SZPITAL SPECJALISTYCZNY
w PIŁE
im. Stanisława Staszica
64-920 Piła, ul. Rydygiera Ludwika 1

FZP.IV-241/10/24

dotyczy: postępowania o udzielenie zamówienia publicznego pod nazwą: „**WYROBY MEDYCZNE J.U. DO APTEKI SZPITALNEJ**”. Szpital Specjalistyczny w Piła informuje, że do wyżej wymienionego przetargu wpłynęły następujące pytania:

Pytania do pakietu 43

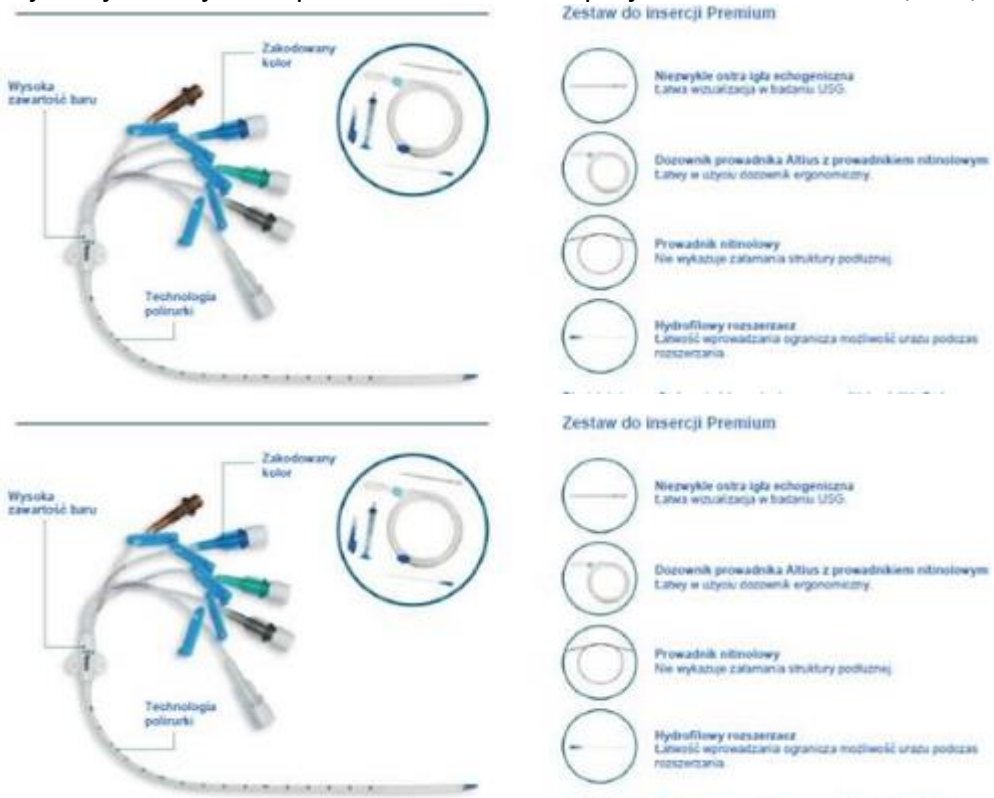
Pytanie 1 do pozycji 3 Producent cewników centralnych pediatrycznych po wyjściu z Unii Europejskiej na nowo składa dokumenty MDR. W celu uzyskania złożenia oferty konkurencyjnej na pozostałe 900 sztuk cewników z pozycji 1 i 2 proponujemy usunąć cewniki pediatryczne z pozycji 3. Czy Zamawiający wyrazi zgodę na usunięcie pozycji 3 z pakietu 43?

Odpowiedź: Zamawiający nie wyraża zgody.

B]. Do operacji w technice pochwowej:

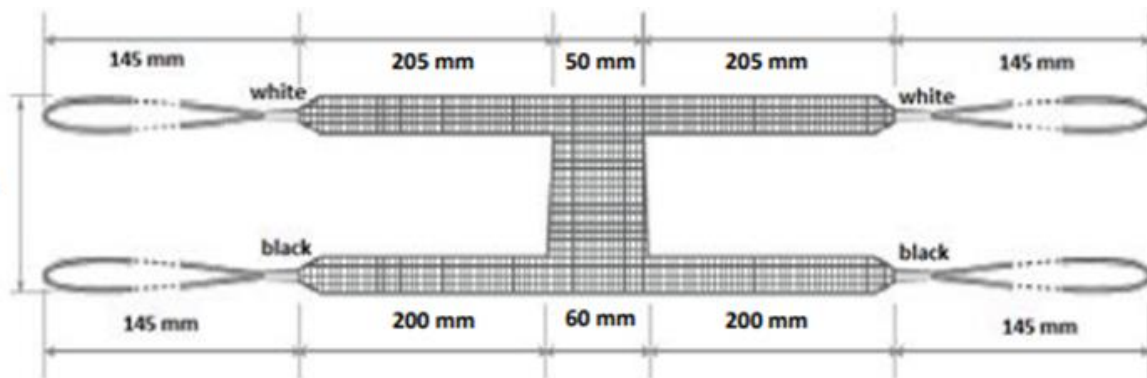
pyt. 1 Czy Zamawiający dopuści w pakiecie nr 49?

System do leczenia zaburzeń statyki dna miednicy mniejszej z polipropylenu monofilamentowego, implant o anatomicznym kształcie, z czterema ramionami, każde w plastikowej osłonce, dł. ramion od 18,5-20 cm z każdej strony, do wyboru 4 rozmiary korpusu: o wysokości 5 cm, 6 cm, 7,5 cm, 9 cm do wyboru Zamawiającego ; specyfikacja techniczna: grubość siatki 0,34 mm, grubość nici 0,15 mm, porowatość 55-60%, gramatura 45 g/m², wielkość porów 1 x 1,25 mm.

Odpowiedź: Zamawiający dopuszcza.

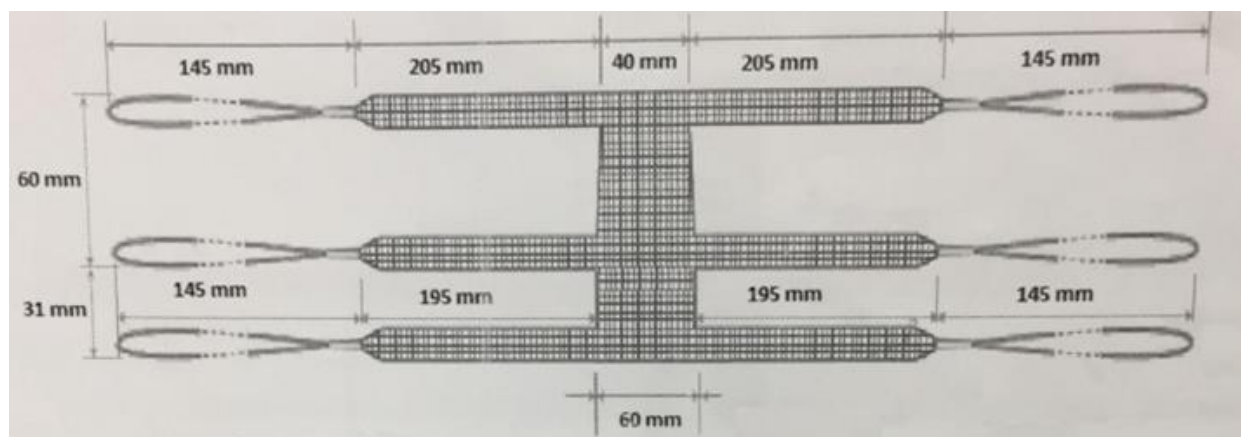
pyt. 2 Czy Zamawiający dopuści w pakiecie nr 50?

6-ramienny implant do leczenia zaburzeń statyki dna miednicy

Rozmiar siatki: szerokość górna 4 cm, dolna 6 cm, wysokość implantu 9,1 cm

Odpowiedź zamawiającego: Zamawiający dopuszcza.

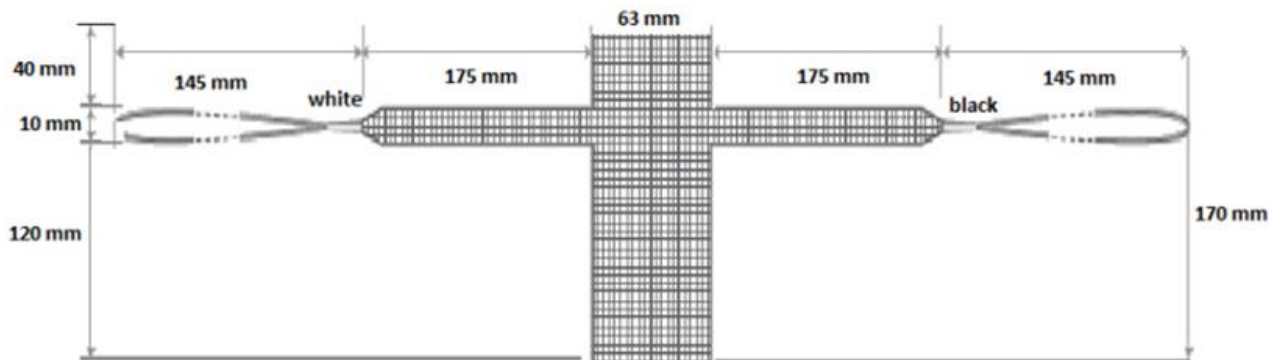
pyt. 3 Czy Zamawiający dopuści w pakiecie nr 51?

Siatkę do leczenia zaburzeń statyki dna miednicy mniejszej z polipropylenu monofilamentowego, implant o anatomicznym kształcie, z dwoma ramionami, każde w plastikowej osłonce, dł. ramion po 17,5 cm z każdej strony, siatka z dodatkową górną wypustką; wymiary siatki: szerokość 6,3 cm x 12 cm, wypustka o wymiarze: szerokość 6,3 cm x 4,0 cm; specyfikacja techniczna: grubość siatki 0,34 mm, grubość nici 0,15 mm, porowatość 55-60%, gramatura 45 g/m², wielkość porów 1 x 1,25 mm.

Odpowiedź: Zamawiający dopuszcza.
